**AVIS RELATIF À LA PROTECTION
CONTRE LES EVENTUELS EFFETS NOCIFS ET NUISANCES
PROVOQUÉS PAR LES RAYONNEMENTS NON IONISANTS
GÉNÉRÉS PAR DES ANTENNES ÉMETTRICES STATIONNAIRES**

Commune : HOUYET - Exploitant : TELENET GROUP

Référence exploitant : NR1156P

Rapport n° 1496 / 2025

Figure 1 : Vue en plan des lieux de séjour et des points de contrôle

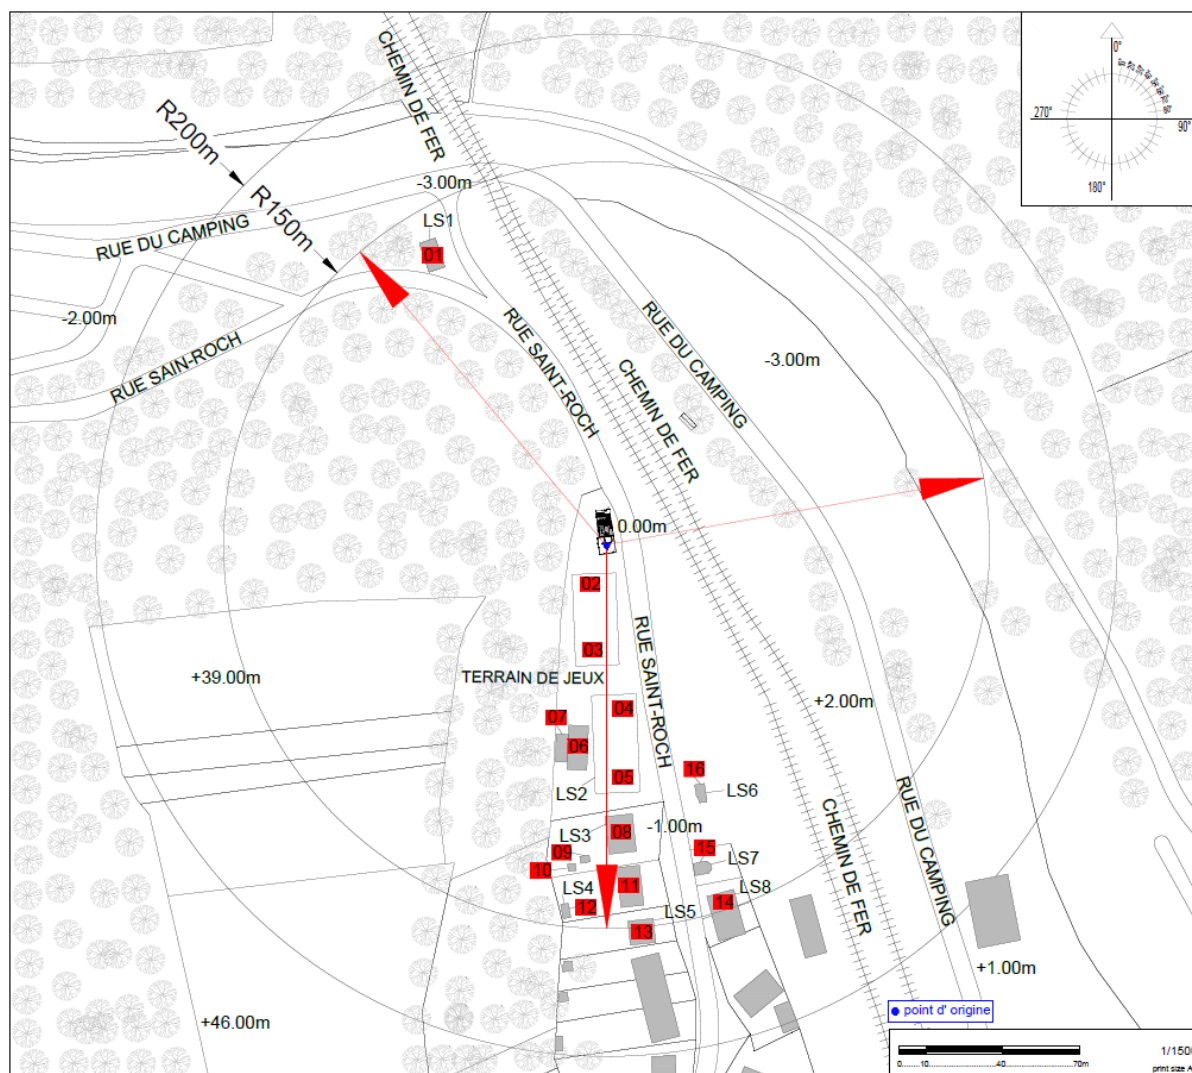
- le numéro du point de contrôle repris sur un des plans de la figure 1;
- le numéro du LS dans lequel se trouve le point de contrôle de la 1^{ère} colonne ;
- l'atténuation d'obstacle prise en compte pour le calcul de l'indice d'exposition dans le LS ;
- le résultat du calcul de l'indice d'exposition.

N° point de contrôle	LS	Atténuation (dB)	Indice d'exposition relatif à la limite par installation IE_i
14	LS8	3,0	0,099
13	LS5	3,0	0,085
3	LS2	0,0	0,080
12	LS4	3,0	0,075
11	LS4	3,0	0,046
15	LS7	3,0	0,042
5	LS2	0,0	0,033
4	LS2	0,0	0,030
1	LS1	3,0	0,021
8	LS3	3,0	0,015
6	LS2	3,0	0,015
16	LS6	3,0	0,014
10	LS3	3,0	0,013
9	LS3	3,0	0,012
7	LS2	3,0	0,010
2	LS2	0,0	0,008

En ce qui concerne les antennes de l'installation mentionnées dans le tableau 1, la distance maximale à laquelle la limite pourrait être atteinte, à l'extérieur, est égale à 92,1 m. S'il n'y a pas de LS à une distance inférieure, les antennes respectent forcément la limite d'immission.

Dans le cas des LS situés à l'intérieur des bâtiments, une atténuation d'obstacle est prise en compte et il en résulte que la distance maximale à laquelle la limite pourrait être atteinte se réduit à 65,5 m.
